COMUNE DI BARDOLINO
Provincia di Verona

VARIANTE PARZIALE AL
PIANO PARTICOLAREGGIATO DEI CENTRI STORICI - 2016
(Art. 20 L.R. 11/04)

RELAZIONE
comprendente le modifiche alle Tavole e alla Normativa
(aggiornata alla DGC di approvazione)

**VARIANTE PARZIALE AL PIANO PARTICOLAREGGIATO
DEI CENTRI STORICI - 2016**

Variante PPCS 2016 - Scheda n. 1
Allegato a) Stralcio Tav. 28 (pianta) **vigente**

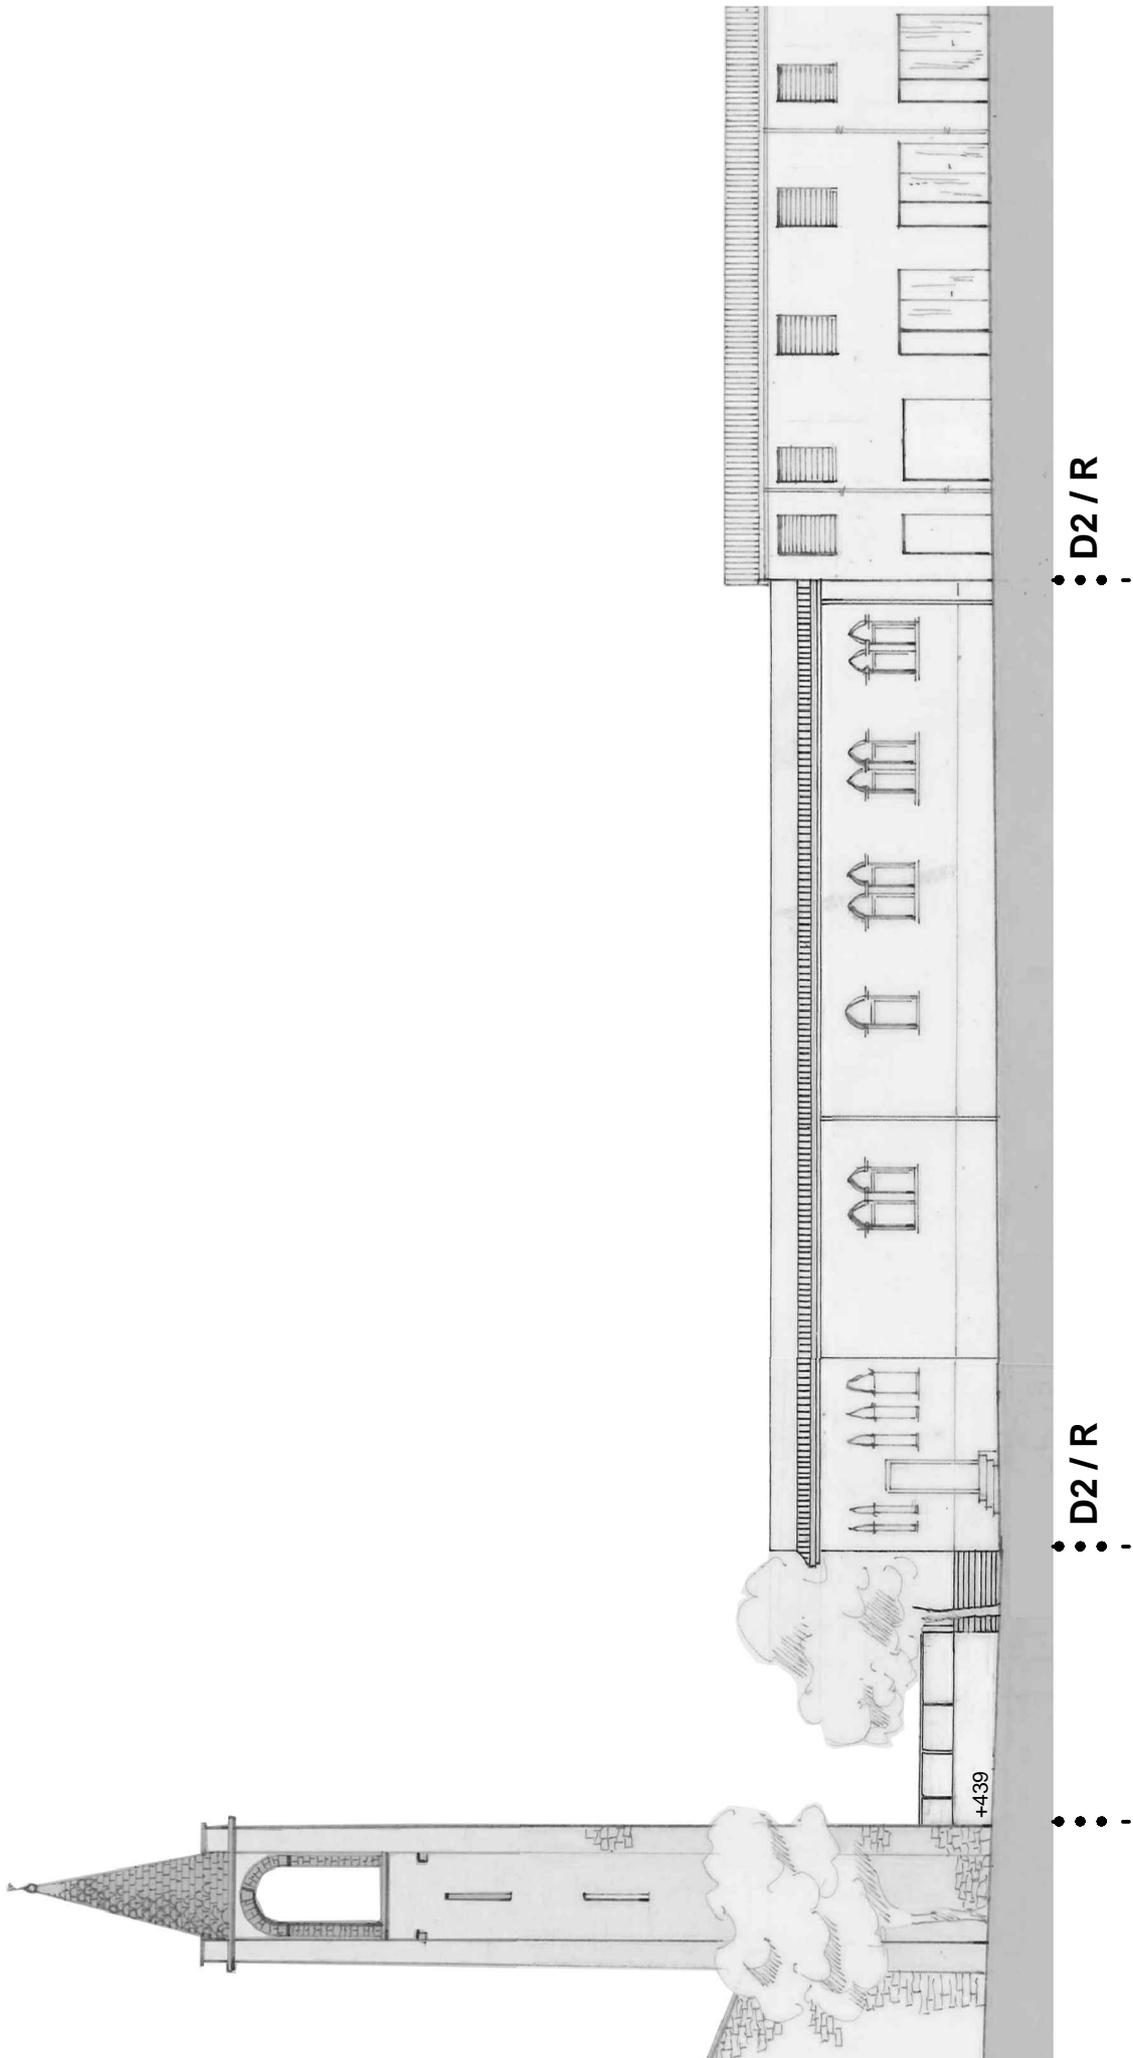
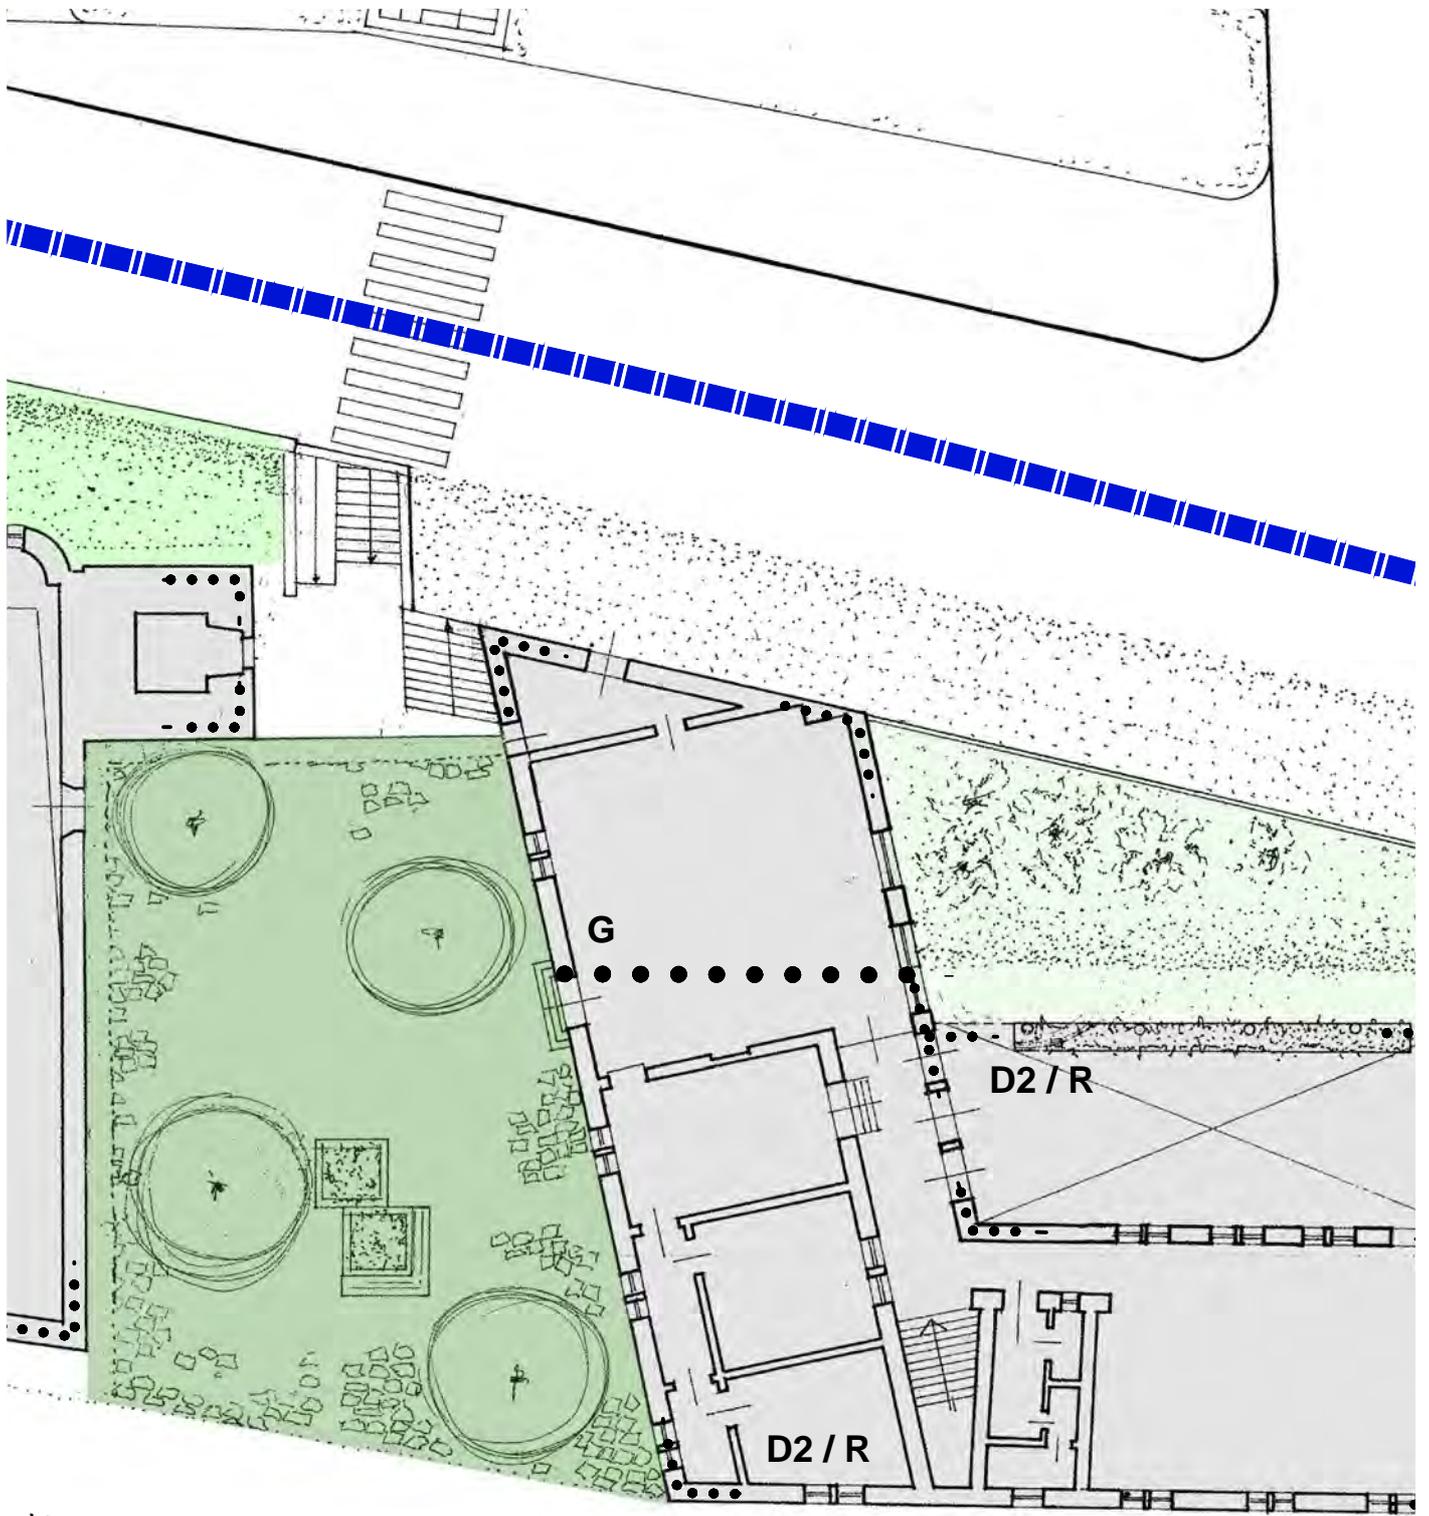
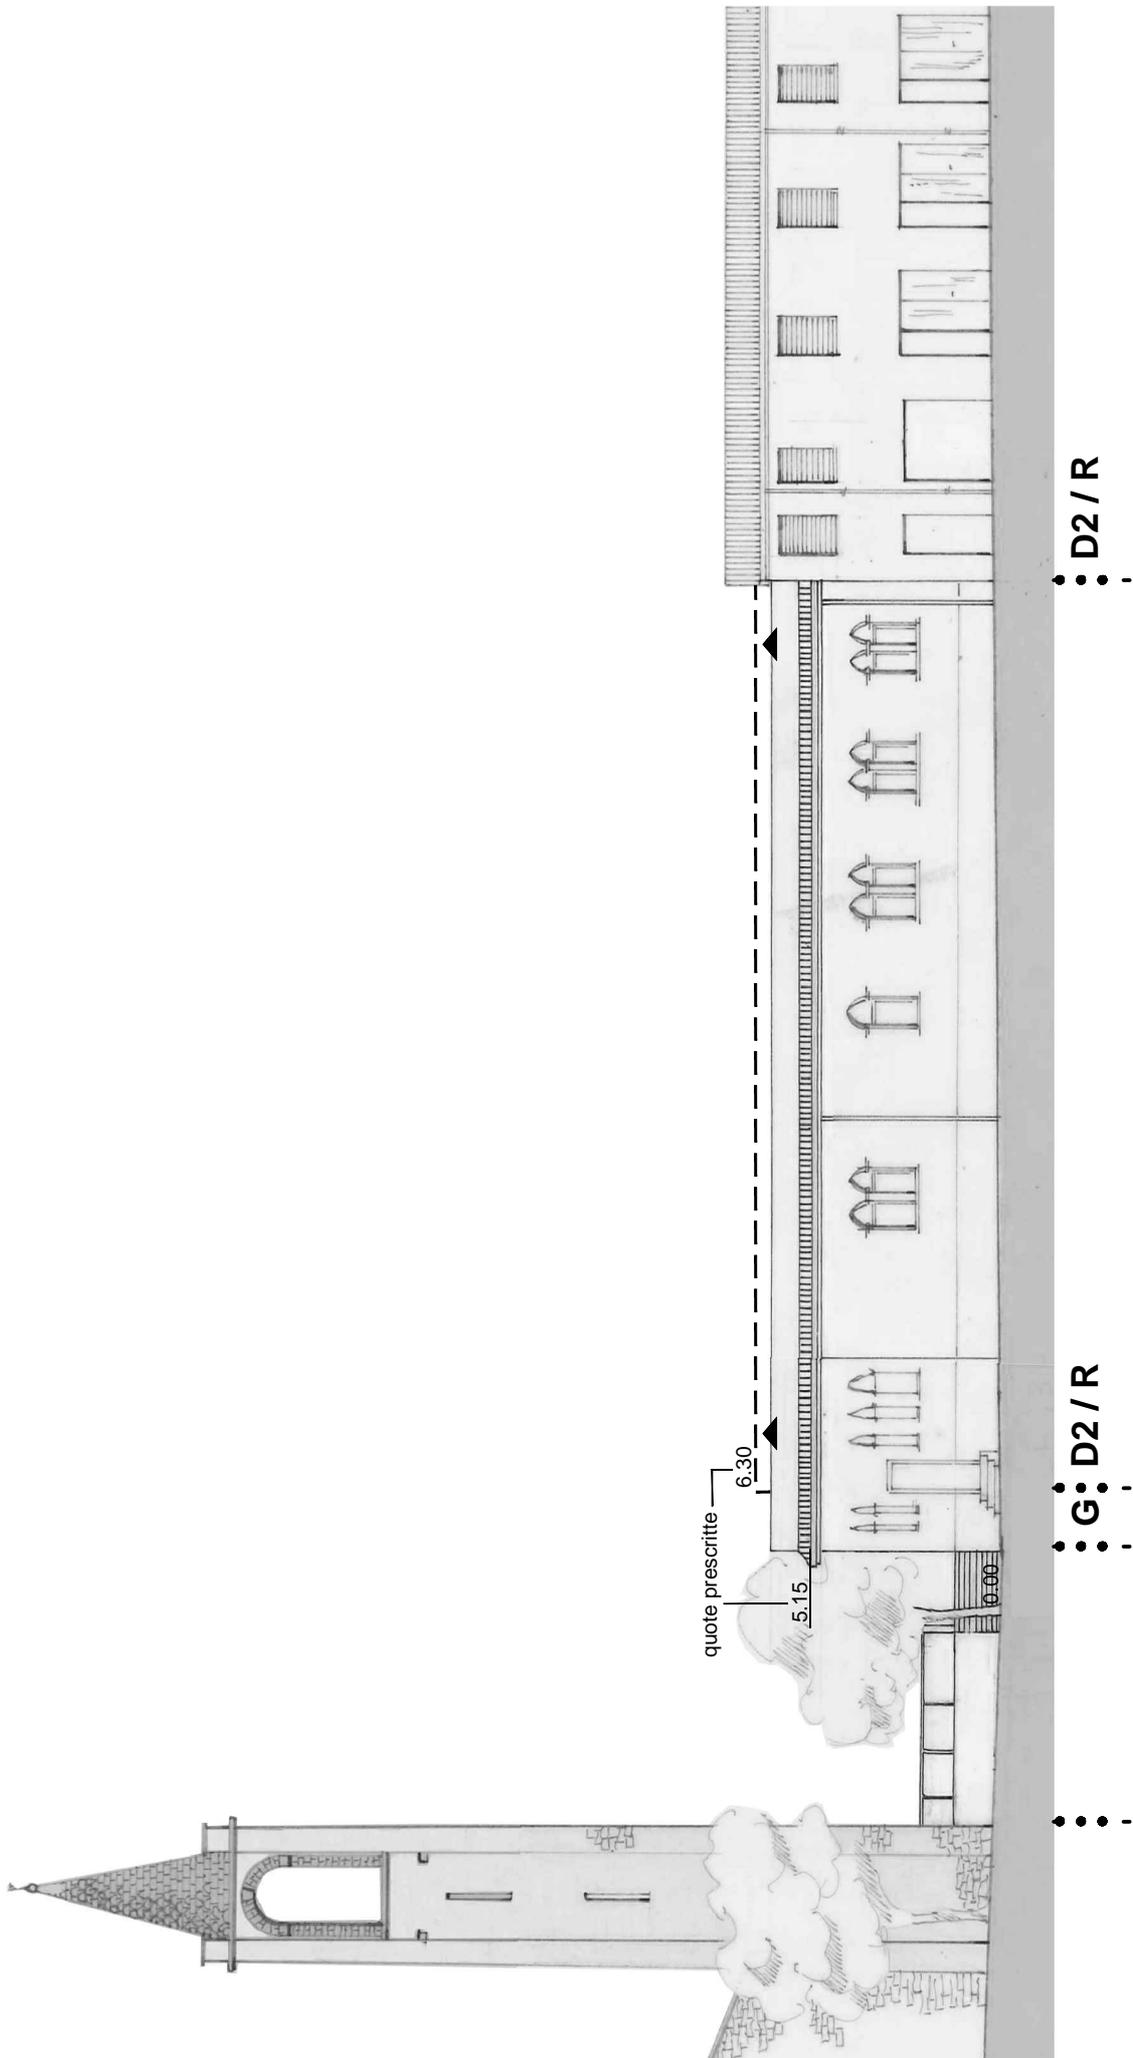
Nella planimetria in Tav. 28 di PP viene indicata la parte di edificio cui è attribuito il tipo di intervento "G - demolizione senza ricostruzione", corrispondente a circa mq 78. Quanto all'altezza della parte da ricostruire, viene indicata la quota all'estradosso della copertura piana finita a partire come quota zero dal punto più basso del terreno, cioè all'angolo fra via S. Severo e la piazzetta omonima, e computando 2 piani con h 2,70 (ammessa dalle NtA anche per attività commerciali) più solaio intermedio (0,45) e solaio di copertura (0,45), per un totale di ml 6,30. La differenza di ml 1,15 rispetto all'estradosso attuale si riduce visualmente a un rialzo reale inferiore a un metro se si sottrae l'attuale parapetto pieno, ovviamente da non riproporre.

Allegato a) Stralcio Tav. 29 (pianta) **vigente**

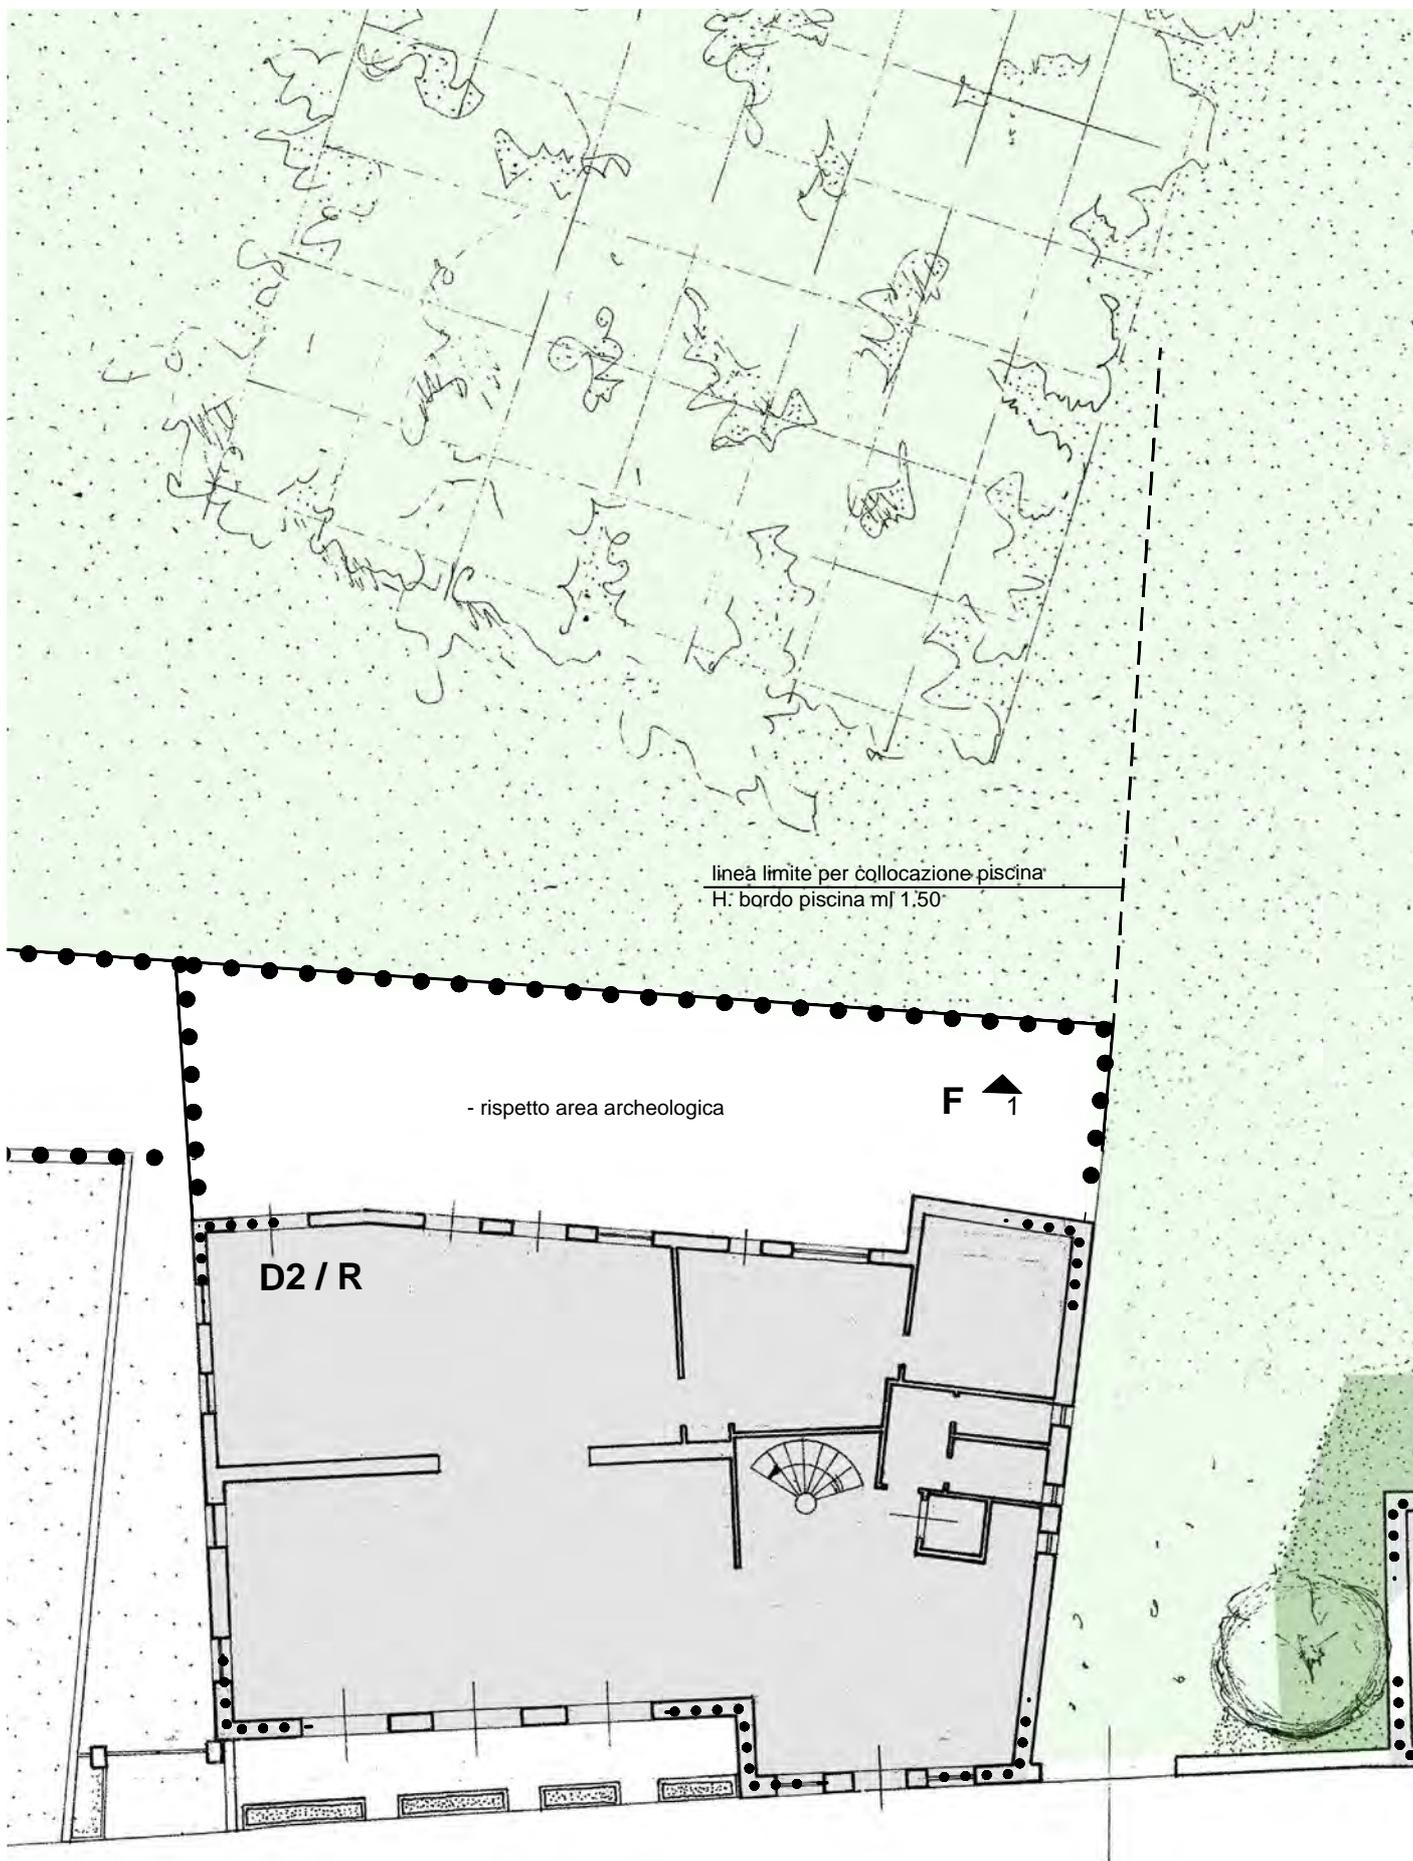
Sulla piscina non veniva presa posizione, nel presupposto che avrebbe seguito la normativa del PP. Il fatto che debba sporgere dal piano del prato perché da impostare sopra il garage sotterraneo implica la necessità di una specifica menzione con prescrizioni: a) l'area in cui potrà essere posizionata la vasca resta limitata all'allineamento con la parete est dell'albergo, e b) la sporgenza del bordo della piscina dal prato non potrà superare ml 1,50, come peraltro indicato nell'ipotesi avanzata dalla proprietà. Tale quota massima dovrà valere anche per l'eventuale "labbro" intorno alla vasca.
